RESOLUCIÓN No. DEIA-IA- 085 - 2021

Por la cual se resuelve la solicitud de evaluación del Estudio de Impacto Ambiental (EsIA), categoría II, correspondiente al proyecto **“DISEÑO Y CONSTRUCCIÓN DEL PUENTE VEHICULAR GEMELO SOBRE EL RÍO CHICO LADO SUR, CARRETERA PANAMERICANA, TRAMO: DAVID-CONCEPCIÓN, PROVINCIA DE CHIRIQUÍ”**, promovido por el **MINISTERIO DE OBRAS PÚBLICAS**.

PLANOS DEMOSTRATIVOS DE LAS ÁREAS DE INFLUENCIA DEL PROYECTO DEMARCADAS

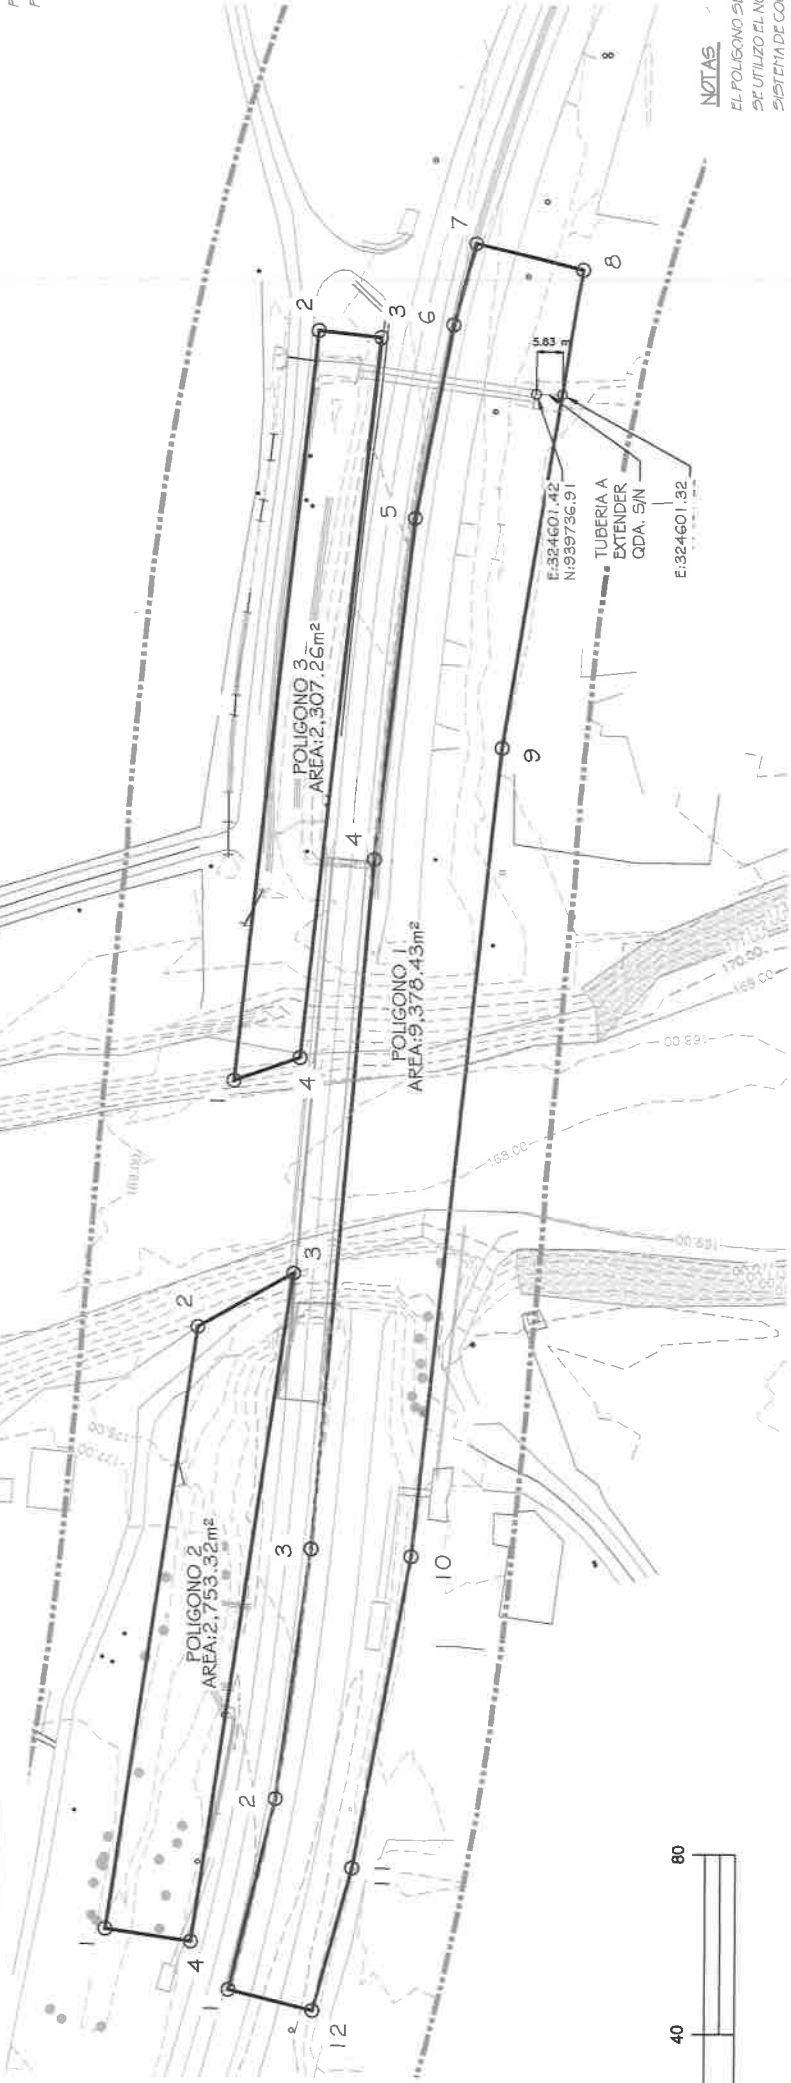
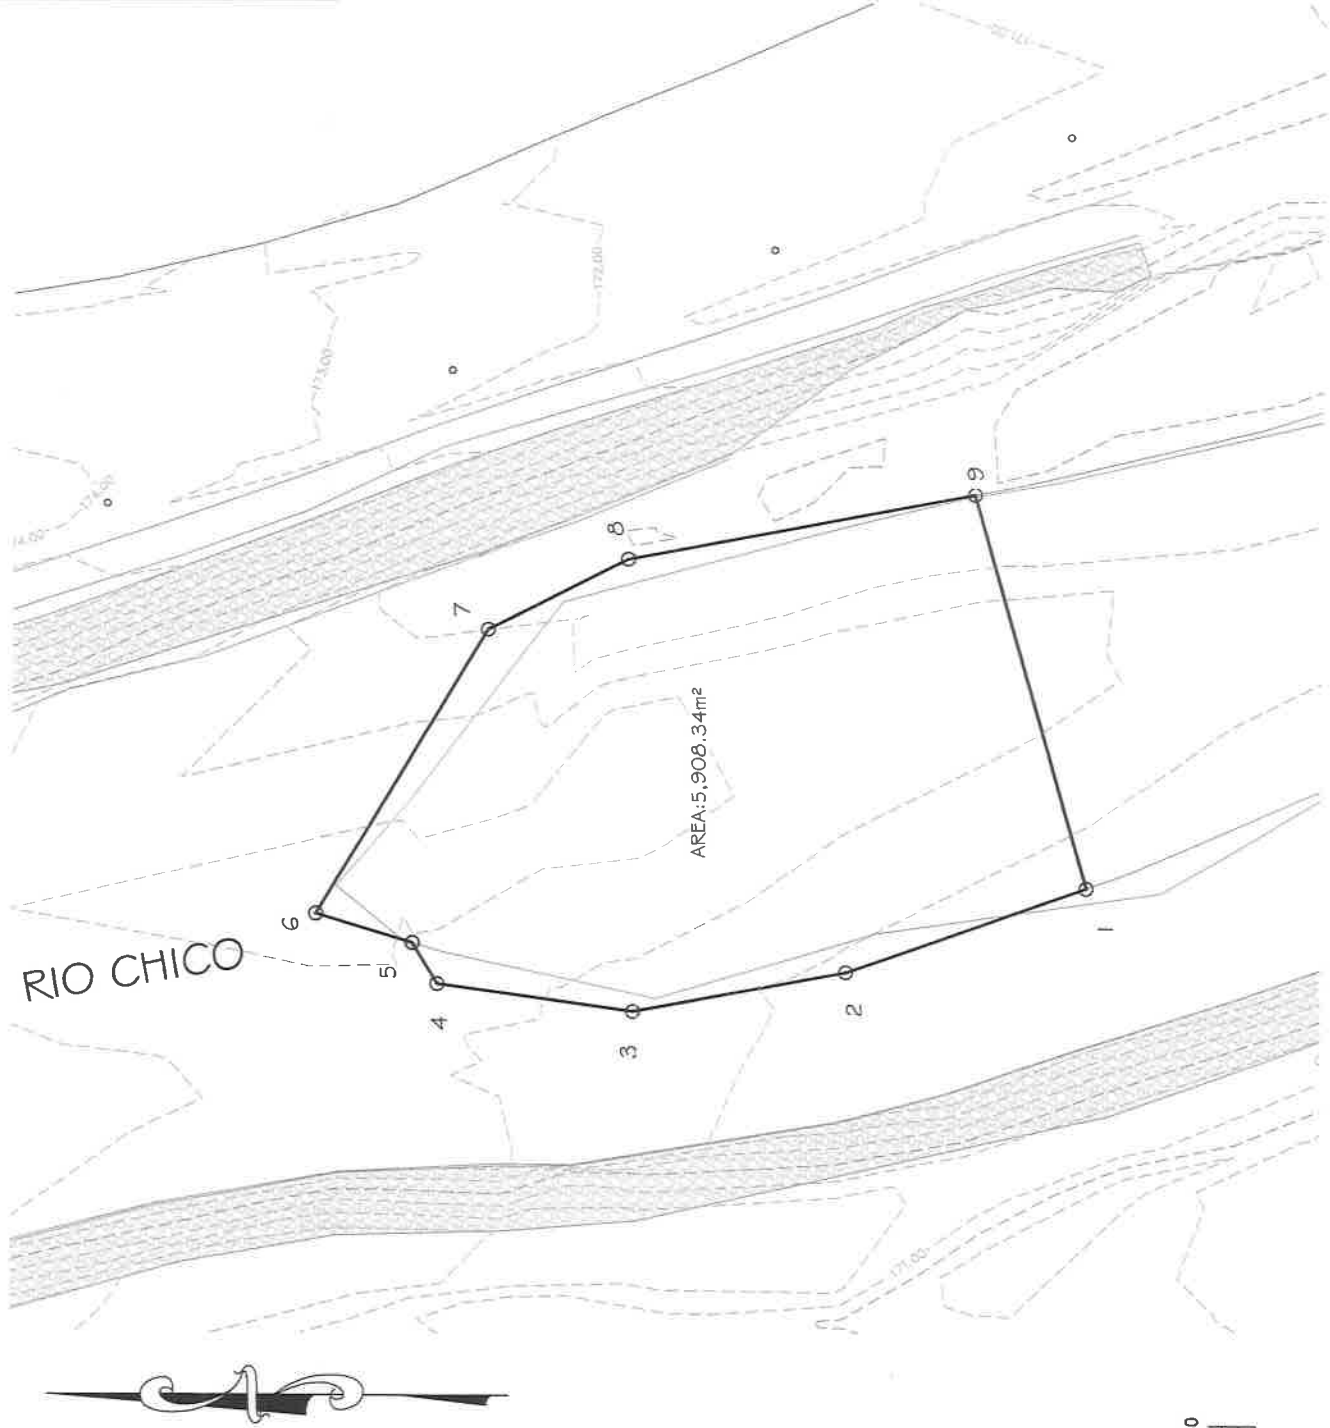
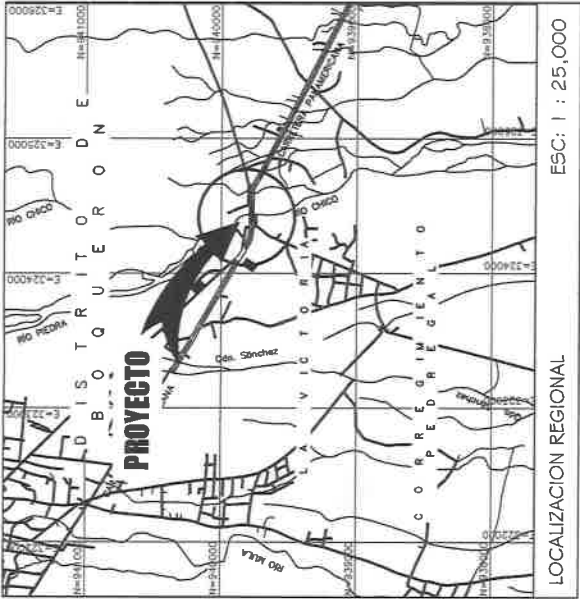
- a. Presentar coordenadas del área donde se van a ejecutar las obras y actividades que conforman el proyecto.
 - b. Presentar planos donde se observen demarcada el área de influencia del proyecto donde se darán las actividades y obras a realizar.

- **Al subpunto (b)**, la cual hacía referencia en incluir planos de las áreas de influencia del proyecto, el promotor adjunta en el Anexo 1 los Planos demostrativos de las áreas de influencias del proyecto demarcadas (ver fojas 328, 306 a la 310 del expediente administrativo).

MAPA DE LA CUENCA HIDROGRÁFICA

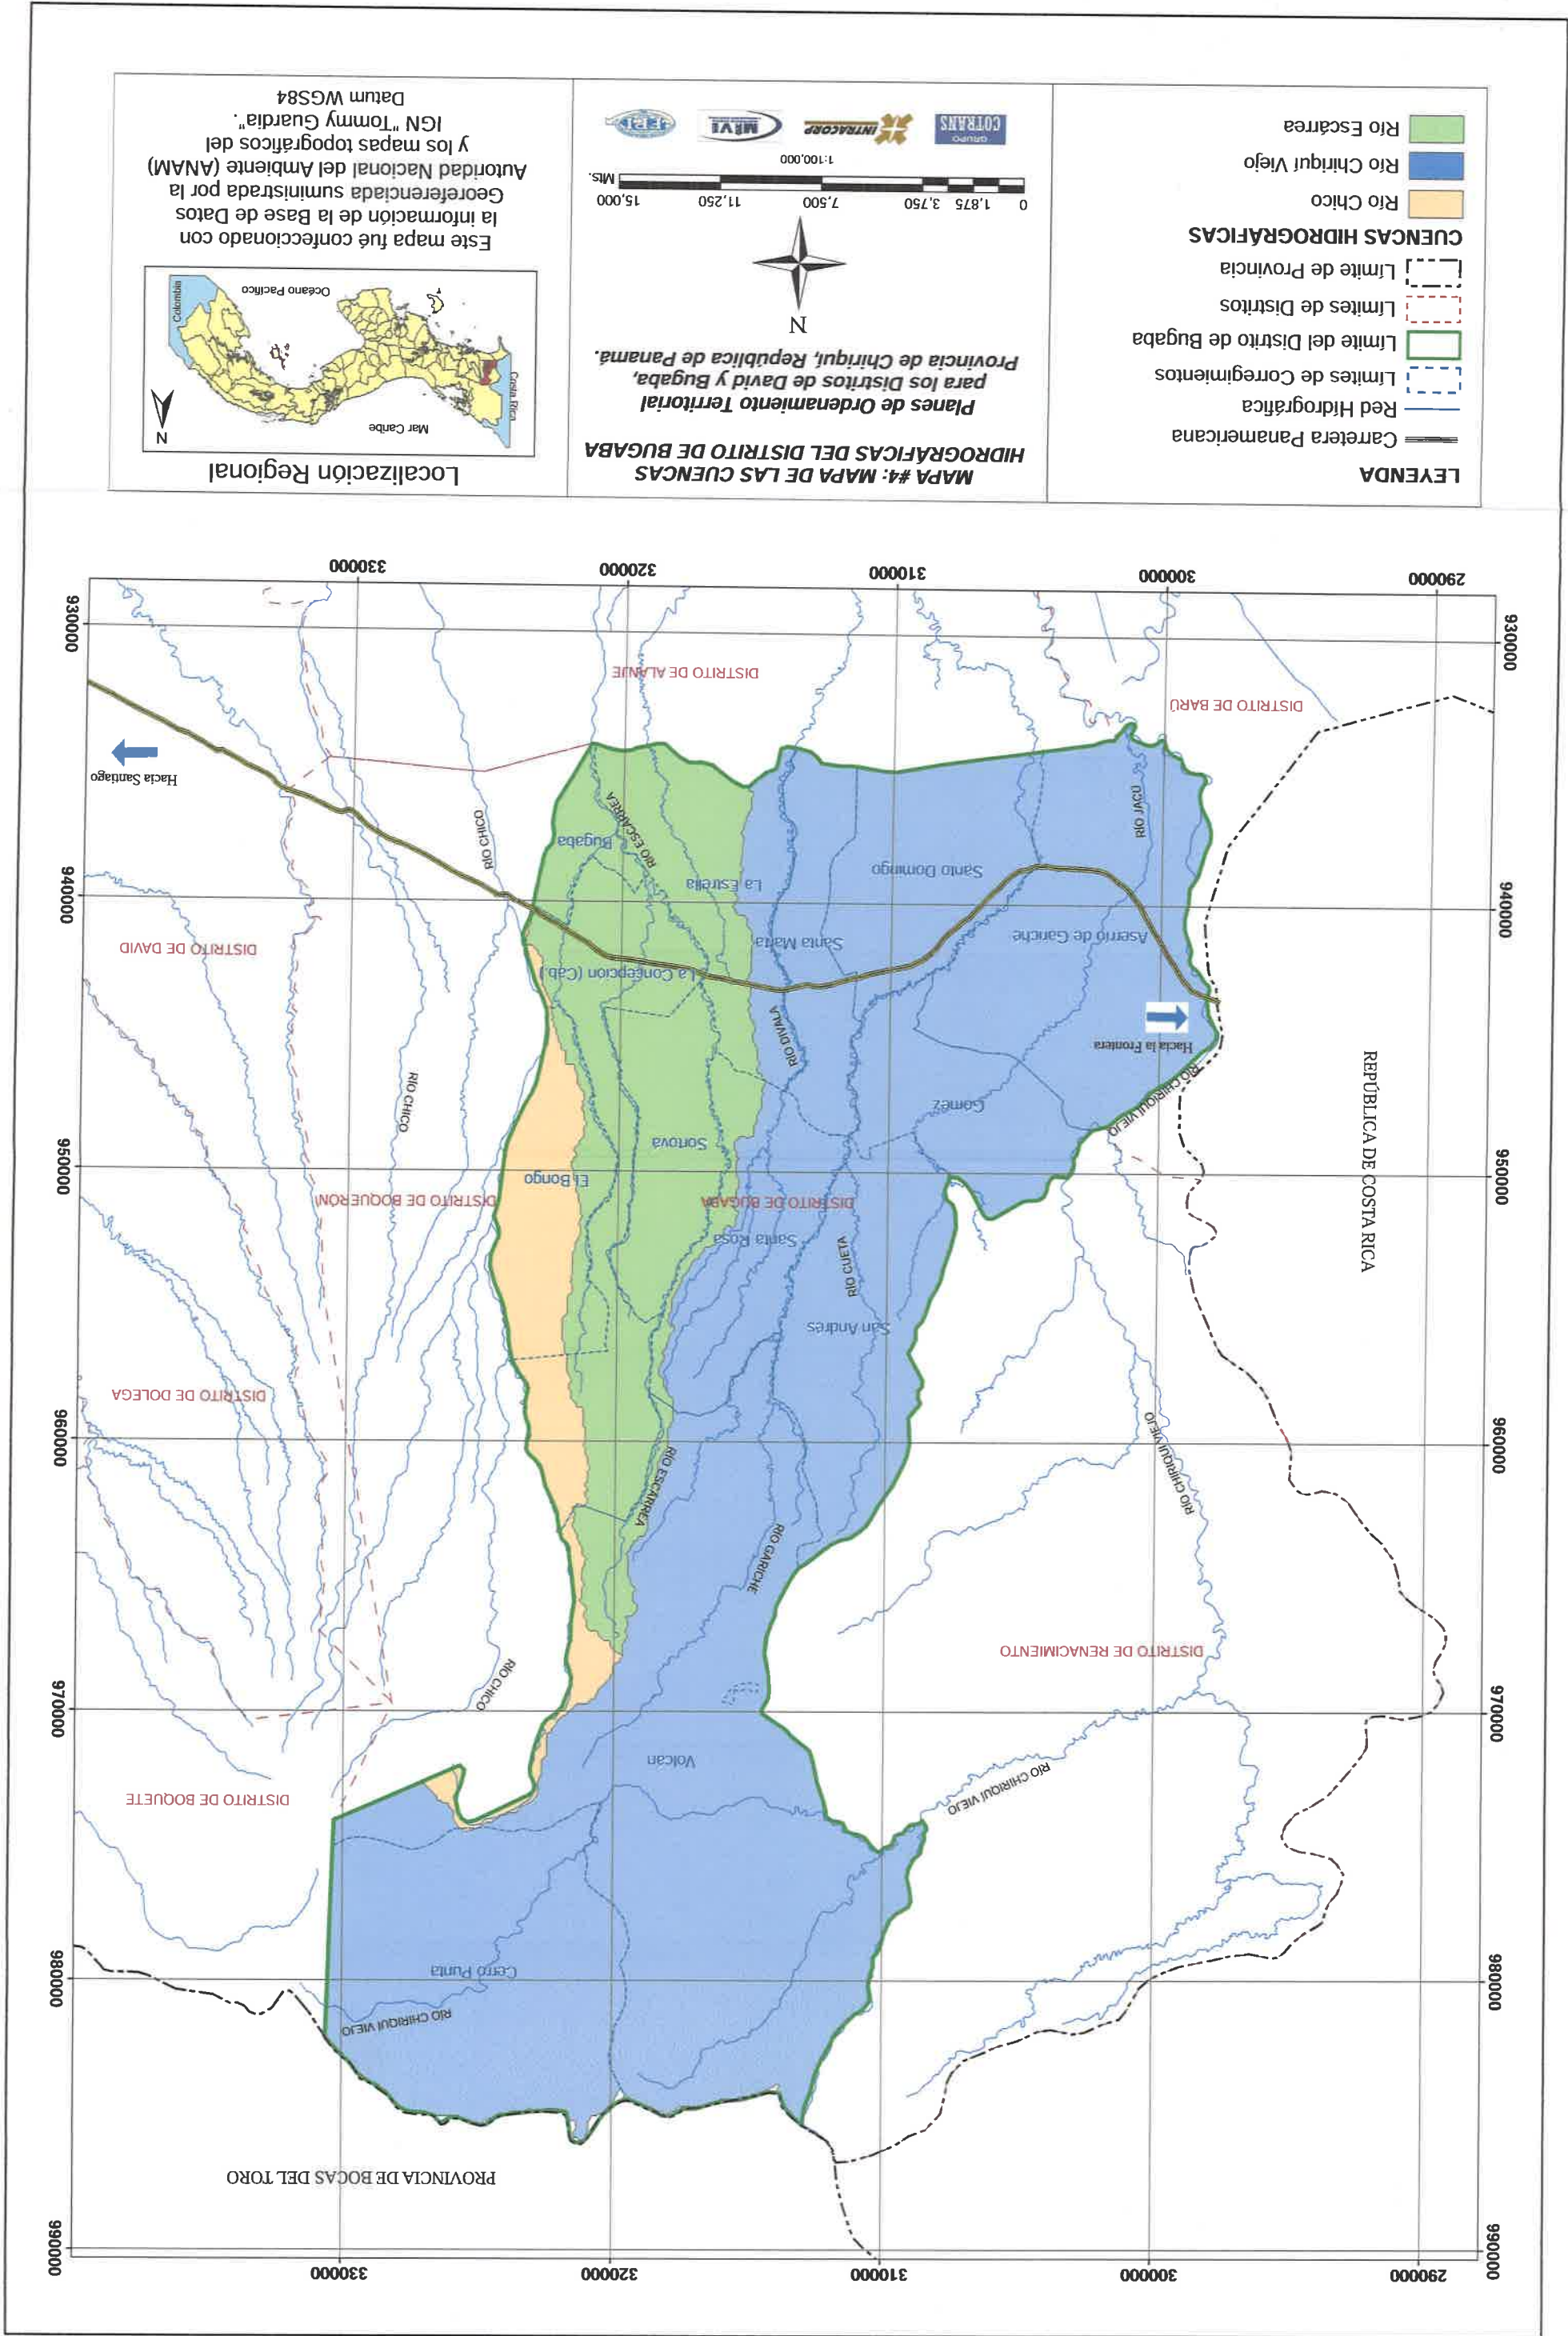
- **Respecto a la pregunta 4**, el promotor da respuesta a cada uno de los subpuntos solicitados de forma siguiente:
 - **Al subpunto (a)**, la cual hacía referencia en presentar corregida la información plasmada en el punto 6.6. Hidrología, el promotor incluye lo solicitado indicando lo siguiente: *“El área que comprende el proyecto, se encuentra desde el punto de vista hidrológico localizado dentro de dos cuencas hidrográficas a saber: **Cuenca del río Chico, identificada con el Código 106**, con un área de drenaje de 593.3 Km², hasta la desembocadura al mar y la longitud del río principal es de 69 Km. La elevación media de la cuenca es de 230 msnm., y el punto más alto se encuentra sobre el Volcán Barú, ubicado en la parte nororiental, con una elevación de 3,474 msnm. **Cuenca del río Escárrea, identificada con el Código 104**, con un área de drenaje de 373 km² y una longitud de 81 km y forma parte de la Región Hídrica Pacífico Occidental, sus cursos de agua desembocan en el Pacífico y sus rangos de precipitación oscilan entre 6,000 mm/año...”* (ver foja 326 del expediente administrativo). Adjuntando en Anexo 5 Mapa de la Cuenca Hidrográfica

PLANO DEMOSTRATIVO DEL ISLOTE O BANCO DE MATERIAL PÉTREO A EXTRAER

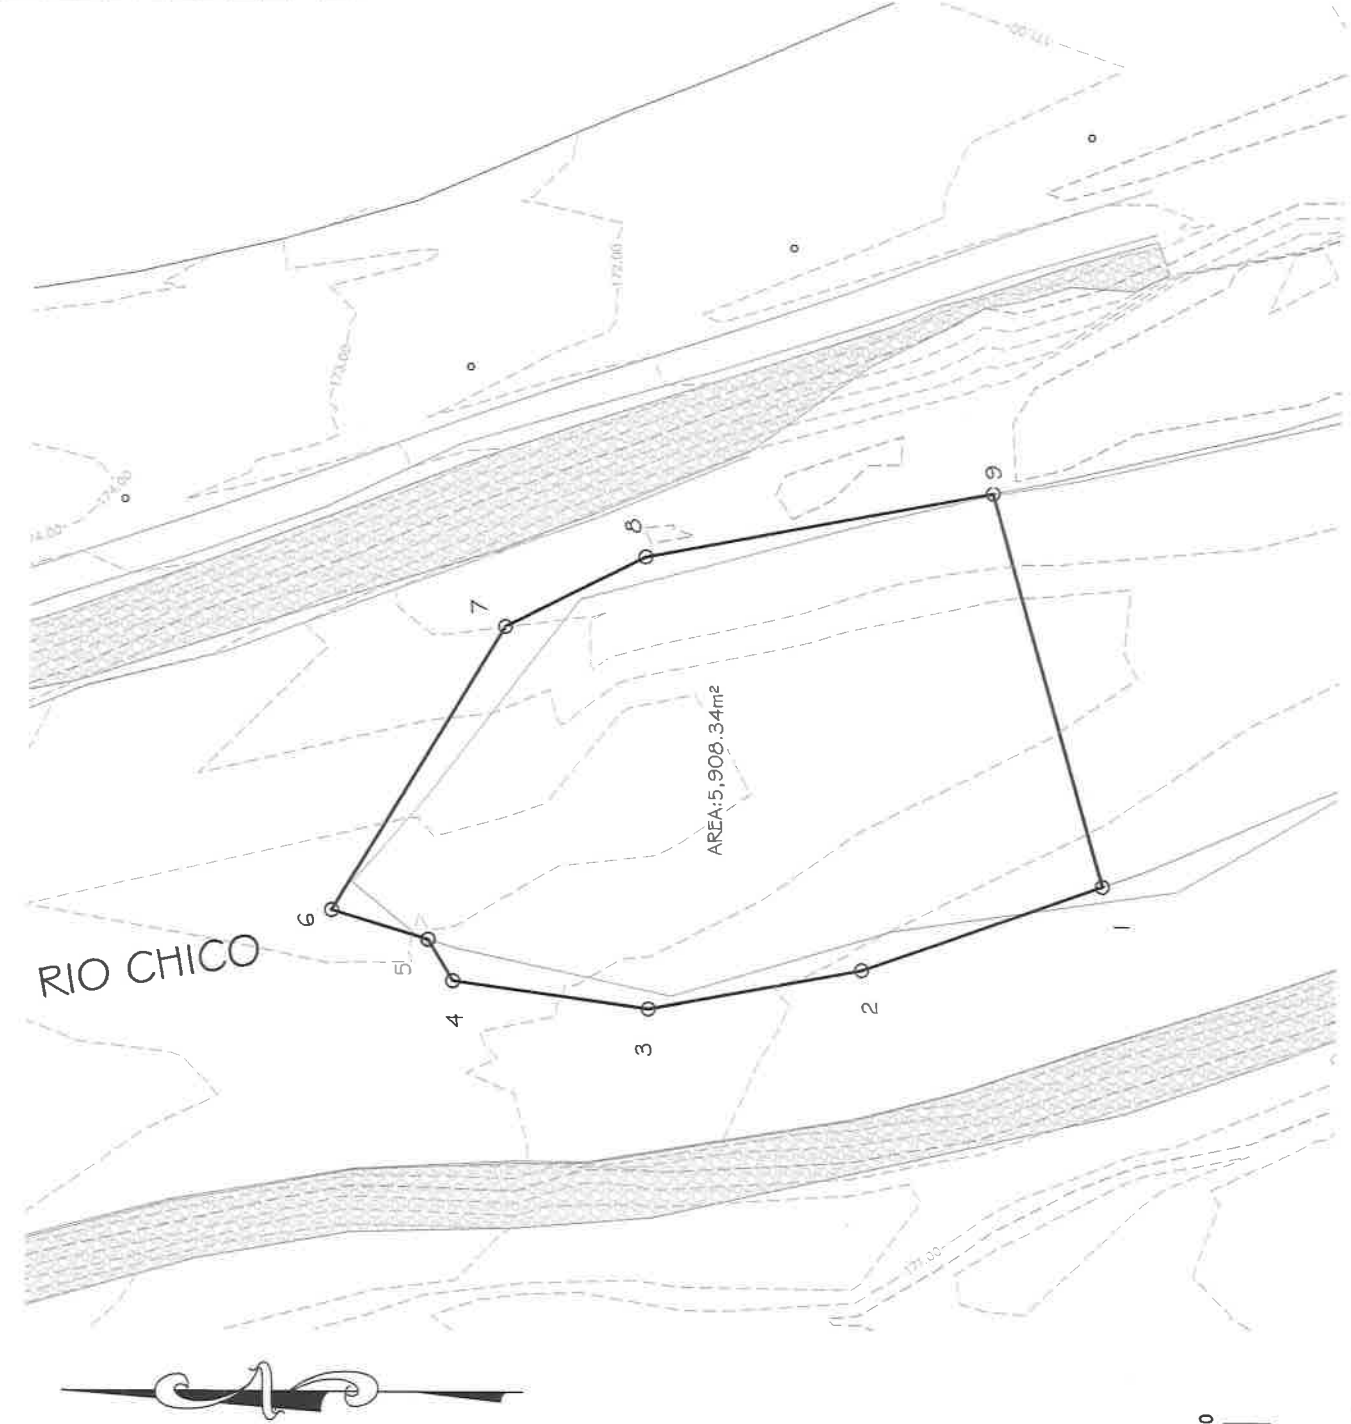
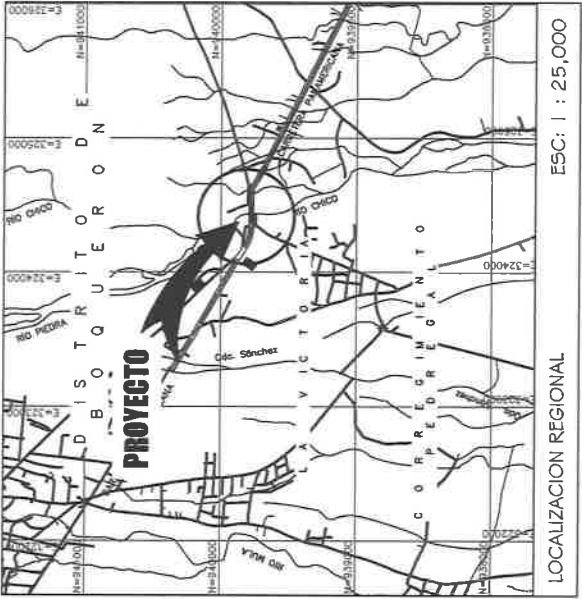
- b. Aclarar si el proyecto en evaluación contempla la extracción de material del islote o banco de material pétreo del río Chico que se encuentra aguas abajo del puente a construir. En caso que la respuesta sea positiva, se le solicita:
